Dossier « SRE de Champagne Ardenne, 2012 »

1^{ère} partie : Encerclement, saturation du paysage

Figure 6 : Diagramme d'encerclement de la commune de Charleville

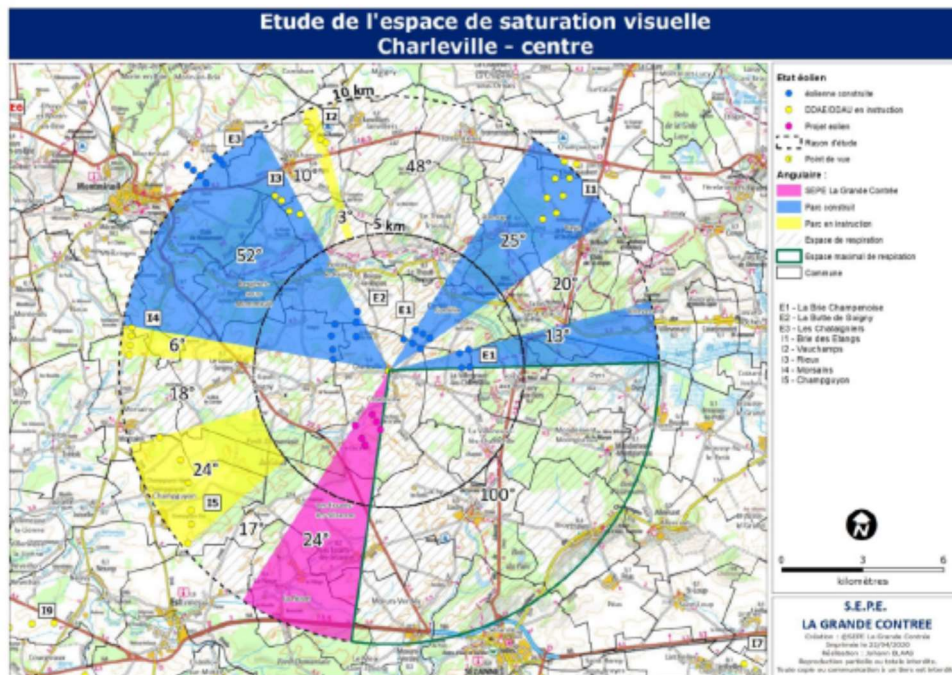
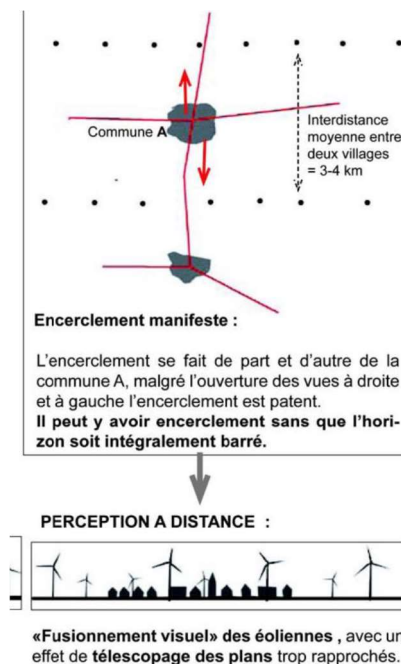
« La commune de Charleville est impactée par ce projet du fait de l'installation des éoliennes dans un angle de vue encore démunie en éolienne (Cf. Figure 6, ci-dessous). L'Ae constate qu'un espace de respiration de seulement 100° reste présent en direction de Sézanne, alors qu'une véritable respiration visuelle correspondrait, d'après le SRE, à un angle minimal de 160 à 180° sans éolienne ».

La MRAe a entièrement raison de parler d'encerclement, elle est en plein accord avec la définition du SRE en page 111 :

Notre remarque : pour notre territoire où il y a plutôt 3 à 4 km entre deux communes, le SRE l'évoque dans le cas n°2 mais de plus il faut remarquer que les trois parcs de Charleville sont de 1 à 3 km entre

eux tout en correspondant à la même commune. L'encerclement est donc manifeste et patent pour nous.

Saturation et respiration CLOS Le ROI, Dos à la Forêt du Gault et D 373

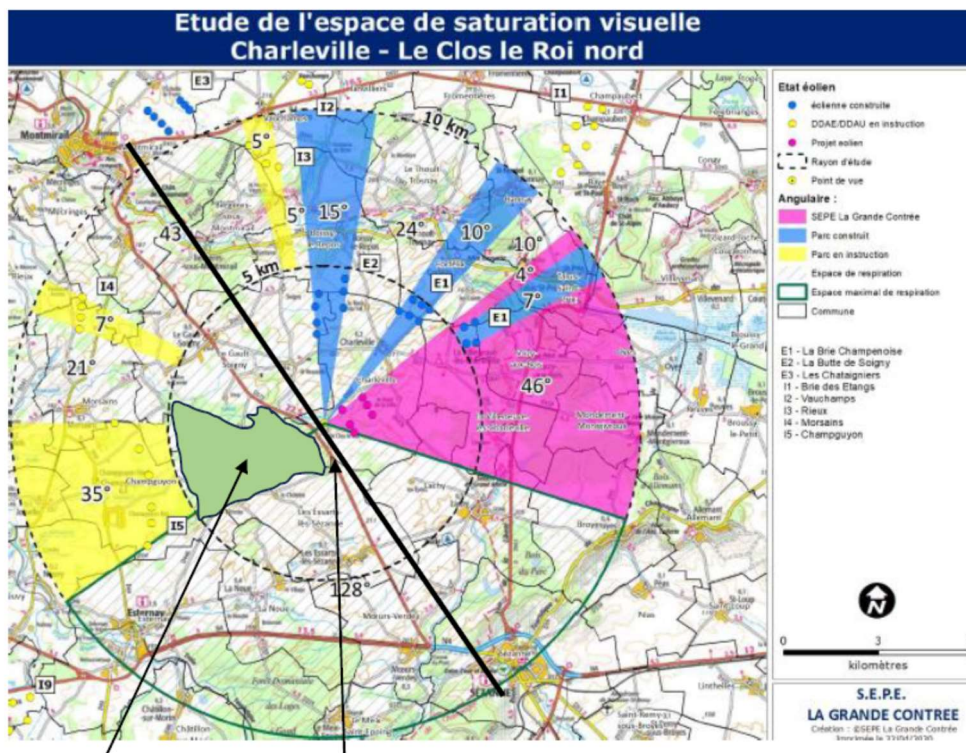
Ajoutons ici le document fabriqué par nos soins pour établir la situation particulière du Clos le Roi, adossé à la forêt du Gault. Le Clos le Roi a un horizon bouché à 180° par la forêt du Gault derrière la D 373, ex-nationale, reliant Sézanne à Montmirail, route très passante avec beaucoup de camions. Cela est matérialisé par le trait noir épais sur la carte suivante.

Angles de vision avec éoliennes : 76° donc 104° sans éoliennes sur les 180° de notre angle de vue non bouché. Pour OSTWIND cela suffit à répondre qu'il n'y a pas de saturation au SEPE Clos le Roi et donc aucun problème pour son nouveau parc de la Grande Contrée à 716m des maisons.

Angle maximum de respiration entre deux vues avec éoliennes vers le Sud : 40° sur les 180° de notre angle de vue non bouché. Pour la MRAe suivant les préconisations du SRE c'est totalement insuffisant pour ne pas souffrir d'encerclement et même d'étouffement.

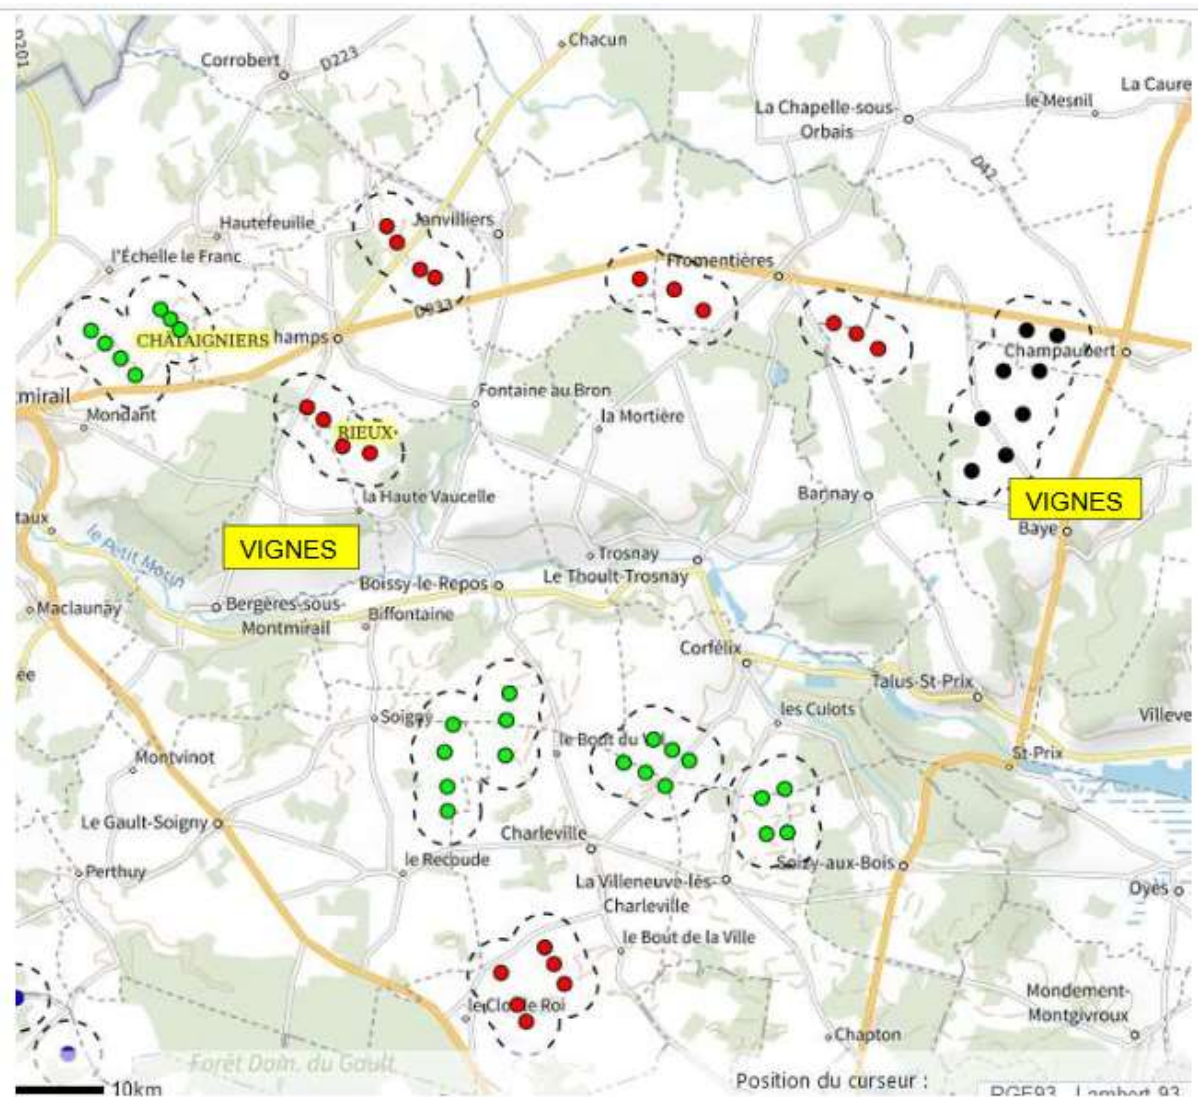
Tout de suite, la 3^{ème} ligne fait sourire si ce n'était tragique : covisibilité avec d'autres parcs éoliens. Bien sûr que ceci est sans doute le plus gros souci à Charleville qui possède déjà deux premiers parcs éoliens comme vous le savez de 10 et 7 éoliennes soit 17 éoliennes. Et leur proximité immédiate puisque OSTWIND reconnaît une distance entre ce parc et le parc de Brie Champenoise de 3,650km pour la partie Est et **1,720km** pour la partie Ouest et enfin **2,100 km** avec le parc de la Butte de Soigny. C'est plus de la covisibilité dans ce cas !

Ajoutons le futur parc de Champguyon accordé en août dernier qui est à moins de 6 km, Vauchamps ou Fromentières, en enquête publique ces dernières semaines seraient aussi assez proches. Tous seraient visibles à la fois en venant d'EPERNAY vers La Caure, Champaubert ou Talus St Prix. Comme il a déjà été exprimé par notre association la liste des projets en cours dans le Sud-Ouest Marnais est effrayant :

En vert, parc en activité, en rouge, en instruction, en noir refusé par le Préfet mais contesté en justice par le promoteur.
